Jawor, dn. 07.04.2023

Dotyczy: odpowiedzi na pytania Oferentów z dn. 04.04.2023

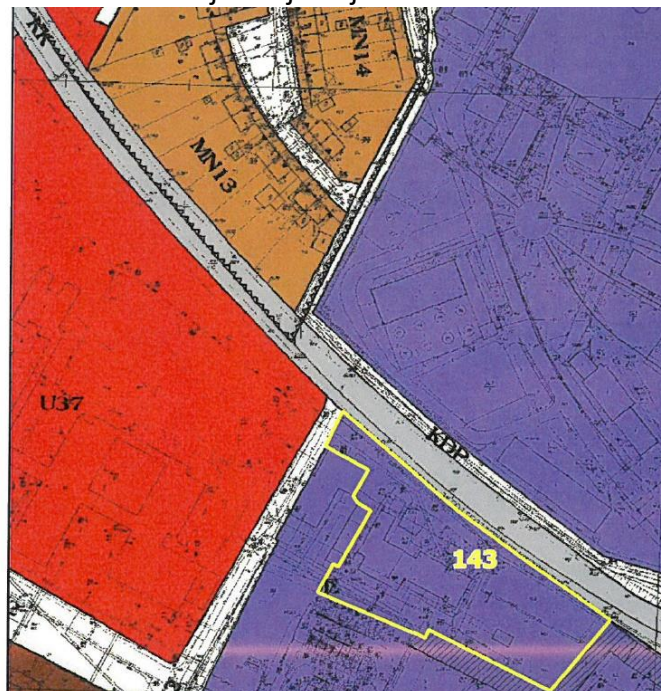
Prosimy o potwierdzenie braku konieczności przeprowadzenia uzgodnień branżowych (instytucjonalnych), a w szczególności z graniczącą strefą komunikacji kolejowej KK:

Wszelkie uzgodnienia z zewnętrznymi podmiotami wpływają na bezpośrednią zmianę wydłużenia terminu złożenia wniosku o pozwolenia na budowę wraz z Projektem Budowlanym na co Wykonawca nie ma wpływu.

Zakres uzgodnień będzie zależny od sposobu opracowania koncepcji przez projektantów.
